Keitimo siūlymas Nr. 1 Statinio konstrukcinės dalies sprendinių tikslinimas

Projekto pavadinimas: „VGTU Elektronikos, Mechanikos ir Transporto inžinerijos fakultetų mokomojo korpuso (Plytinės g. 25, Vilnius) statybos darbai su darbo projekto BIM (angl. Building Information Modeling – Statinio informacinis modelis) aplinkoje parengimu“.

Tema: Objektas Nr. 01, Mokomasis korpusas: Statinio konstrukcinės dalies sprendinių patikslinimas, pamatų ir atraminės sienutės įrengimo technologijos keitimas.

Darbo projekto sprendiniai.

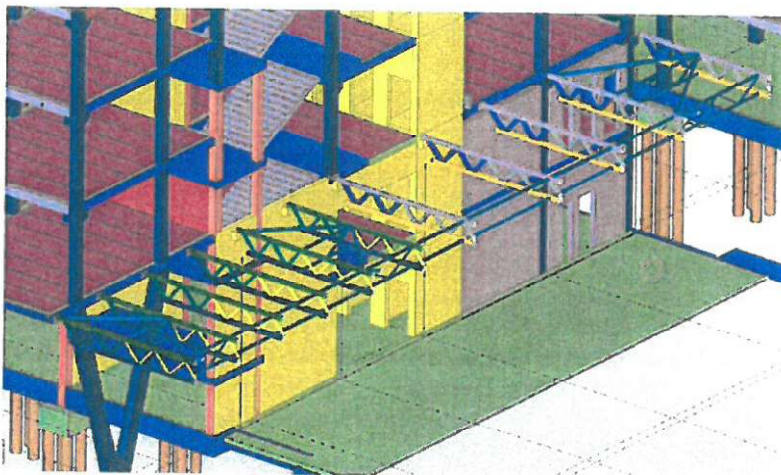
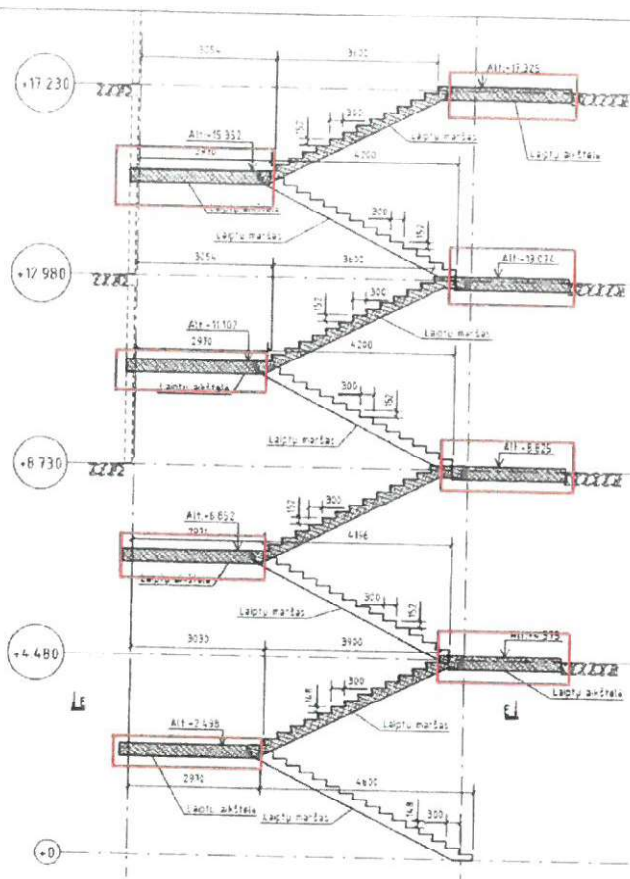
- B. Srautines auditorijas patalpos numeriu 14.1, 14.2-4, 14.2-1, 14.2-2, 14.2-3, keičiame metalinių rėmų dengtu cetrio plokštėmis ir monolitinių konstrukcijų sprendinius į surenkamų plokščių (paliekant monolitą virš rūbinės patalpos. Auditorijos pat. nr. 14.1, 14.2-4). Surenkamos perdangos plokštės atremiamos ant mūro sienų. Atlikus šį keitimą, auditorijų konstrukcijos bus tvirtesnės, ilgaamžiškesnės, turės geresnį akustinį komfortą ir kėdžių tvirtinimas prie konstrukcijos bus patikimesnis.

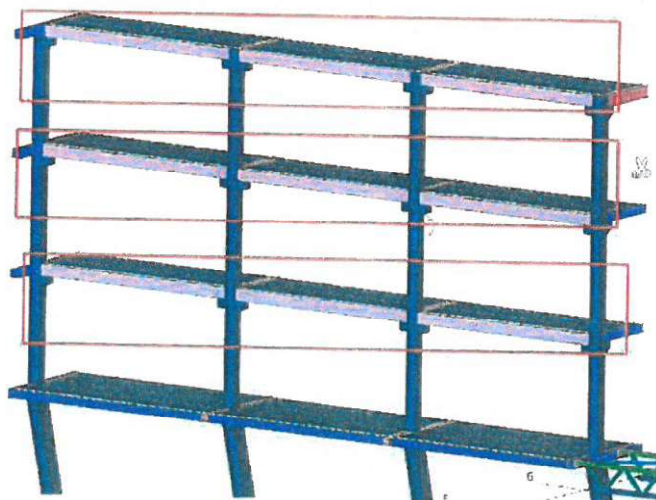
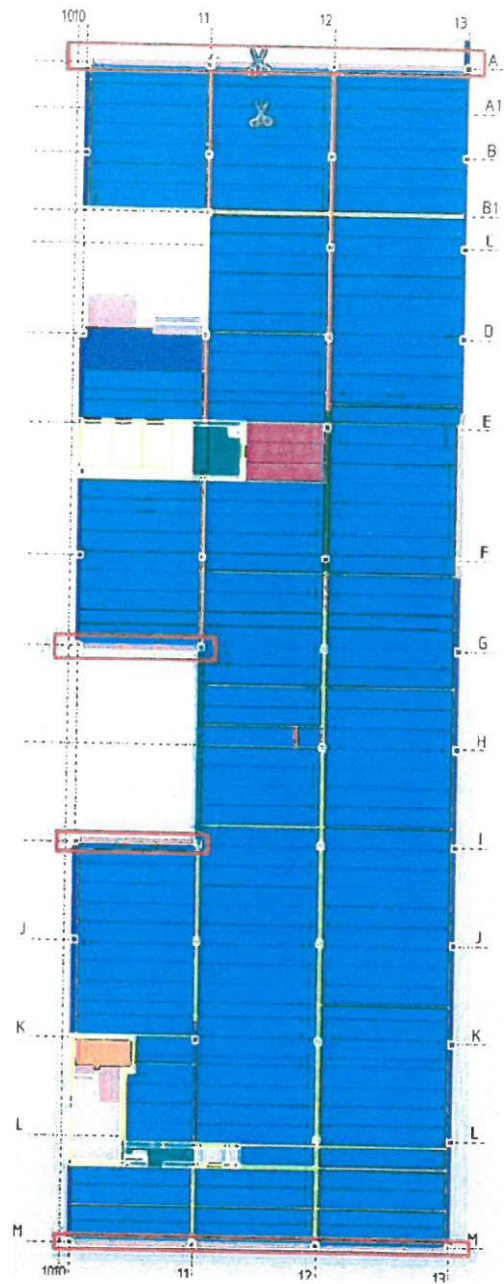
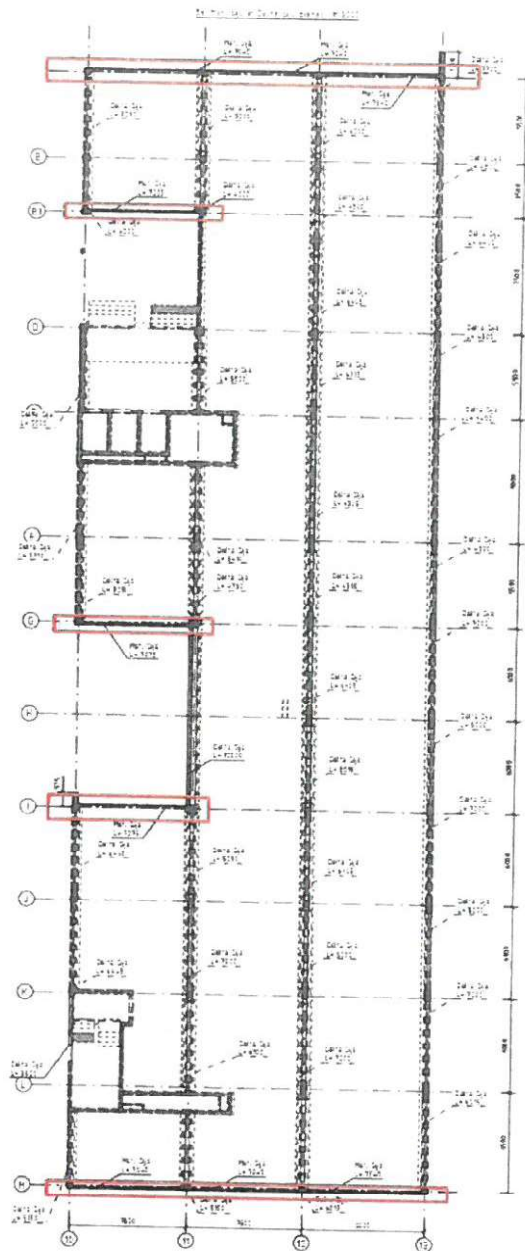
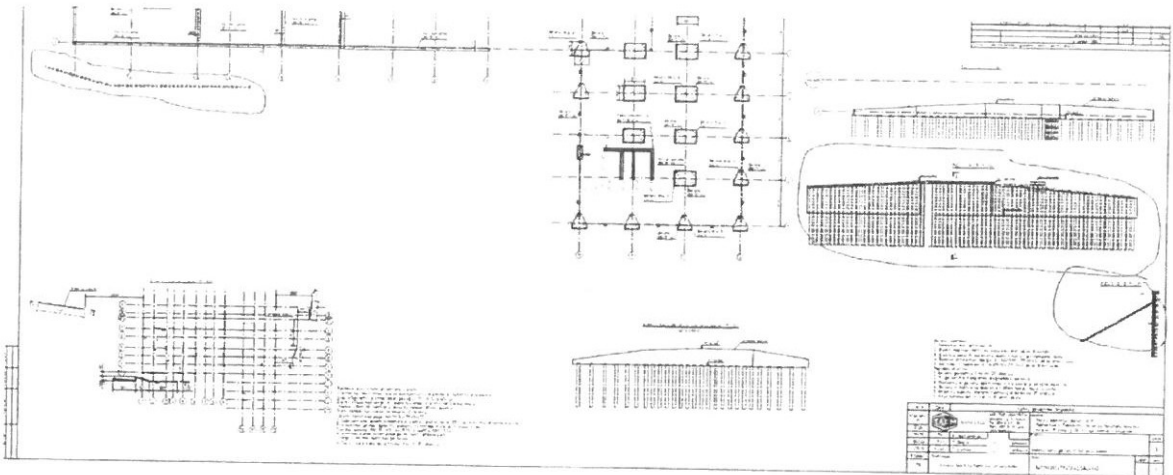
- F. TP projekto SK dalyje nuo 140290102-TP-SK-7.HDF-1.001 iki 140290102-TP-SK-7.HDF-1.006, numatytos 265 ir 320 mm aukščio perdangos plokštės. Kadangi šiuo metu yra labai didelis užimtumas surenkamo gelžbetonio gamyklose, kurios gali gaminti perdangos plokštes numatyto aukščio kaip techniniame projekte, todėl dėl pasirinkto kito gamintojo (kurių terminai suderinami su Rangos darbų grafiku), perdangos plokštės keičiamos į analogiškas 250mm ir 300mm aukščio.
- G. Metalines sijas 140290102-TP-SK-6.SB-1.001, 140290102-TP-SK-6.SB-1.002, 140290102-TP-SK-6.SB-1.003 siūlome keisti į g/b rygelius. Atlikus keitimą, bus išvengtas priešgaisrinis metalinių sijų dažymas, kuris reikalauja periodiškų eksploatacinių priežiūros (taip sumažinami eksploataavimo kaštai), bei pagerinami fasado išorinės sienos tvirtinimo sprendiniai.

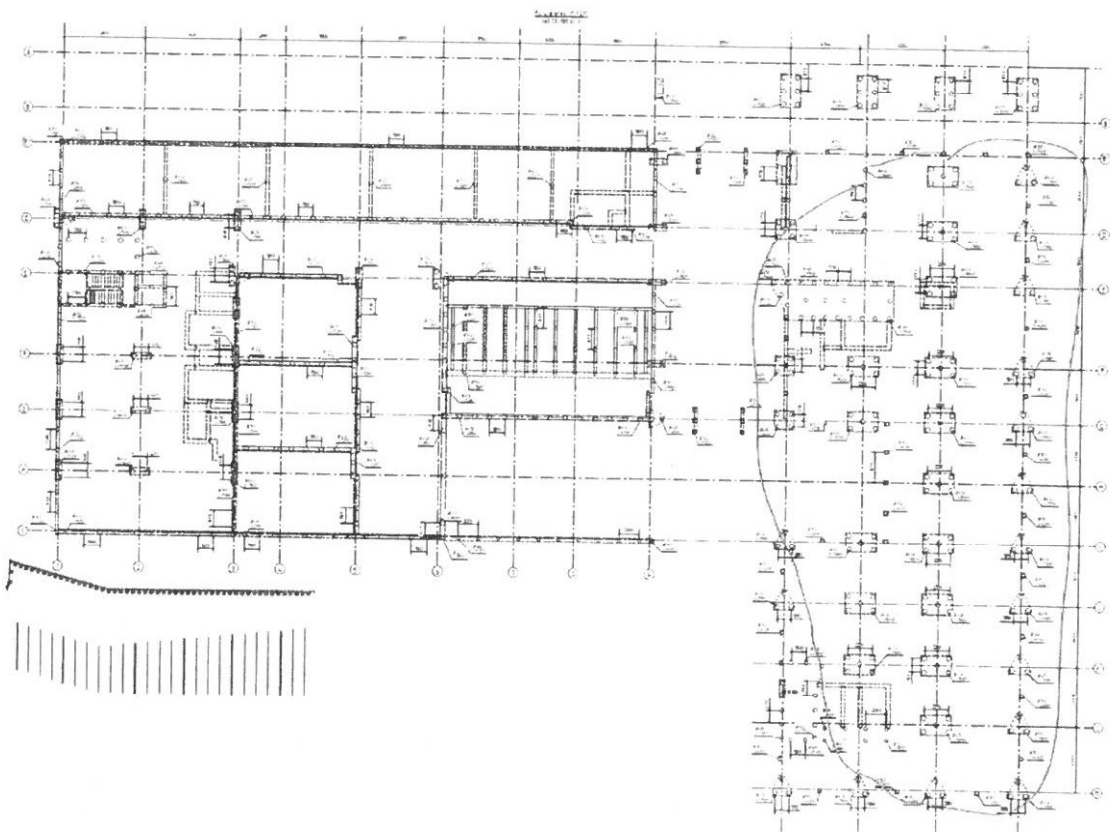
J. Techniniame projekte atraminei sienai yra numatyti laikini gruntiniai inkarai. DP studijoje inkarų atsisakyta, nes inkarų įrengimas be žemės sklypo savininko sutikimo (NŽT) draudžiamas, tokio sutikimo TP nėra. Pagal Statybos įstatymą, inkarų įrengimui reikalingas Statybos leidimas kurio Užsakovas nepateikė.

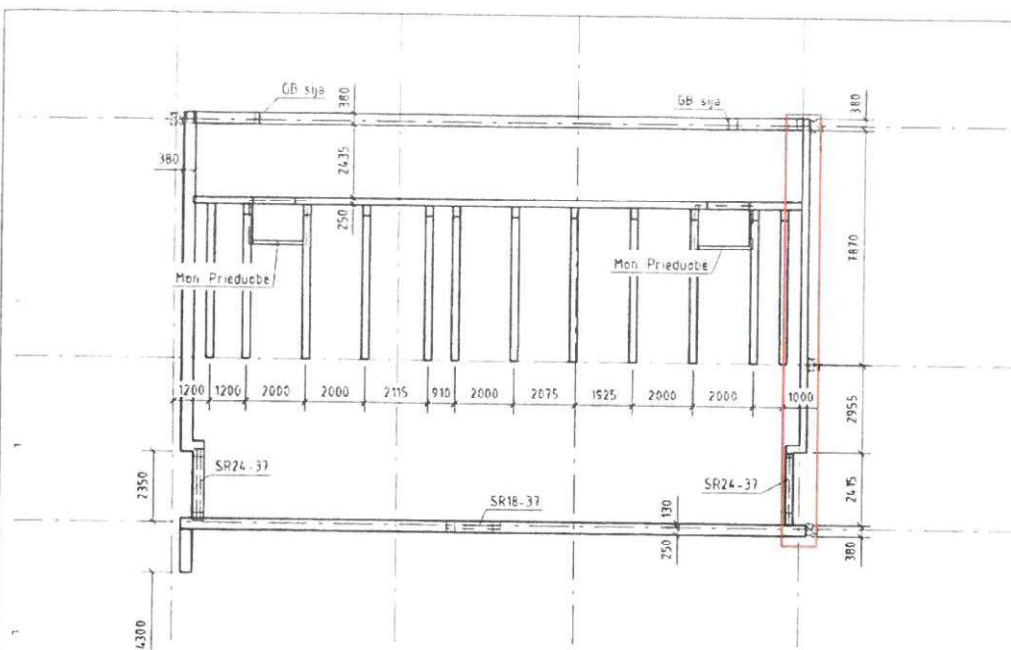
K. Techniniame projekte kolonų atrėmimui buvo numatyta polių grupė su apjungta galvena. Darbo projekto studijoje, patikslinus pamatų įrengimo technologiją, keičiama į didelio skersmens polių ant kurių remiamos surenkamos g/b kolonos. Darbo projekto sprendiniams yra ekspertizės pritarimas.

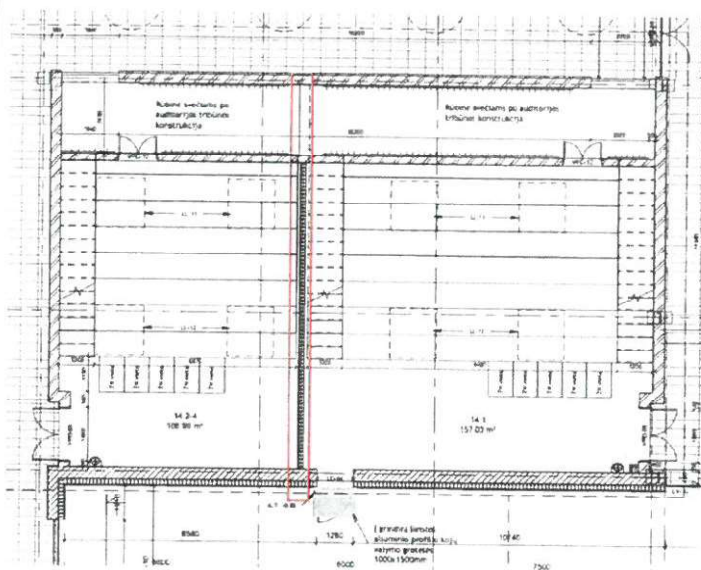
L. Techniniame projekte tarp auditorijos 14.1 ir 24.1 patalpos yra numatyta 250 mm mūro siena br. 140290102-TP-SK-5.IM-1.001. Dėl akustinių reikalavimų 250mm mūro siena keičiama į tokią pat, kaip kitos silikatinių plytų mūro sienos (380 mm).

TP projekto sprendinys

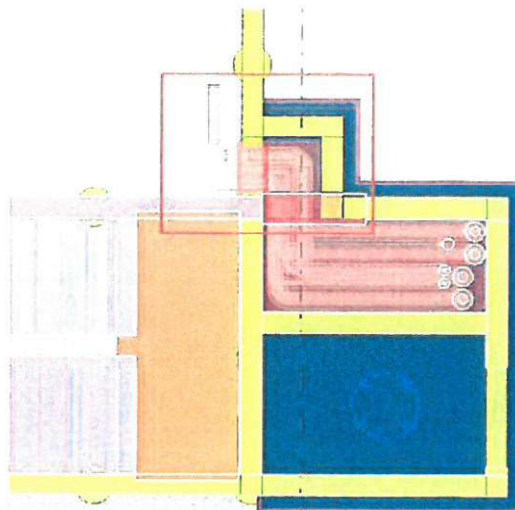
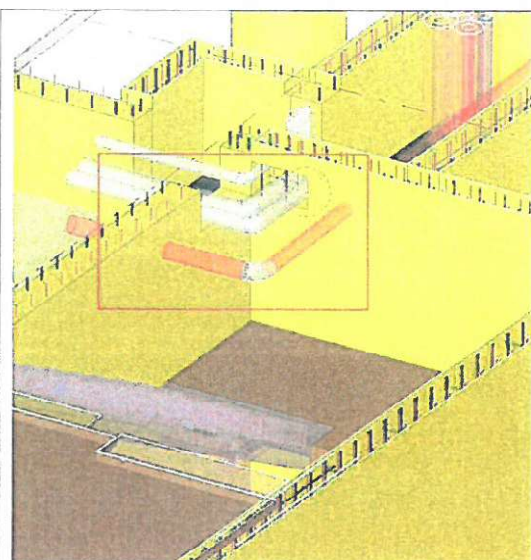
N. Techniniame projekte inžinerinės komunikacijos yra numatyta tiesti į šilumos punktą per laiptinės patalpą. Pagal Priešgaisrinės apsaugos ir gelbėjimo departamento prie Vidaus reikalų ministerijos direktoriaus 2010 m. gruodžio 7 d. įsakymo Nr. 1-338, punktus Nr. 124, 128 ir 134 negalime tiesti komunikacijų tranzitu per evakuacines laiptines.
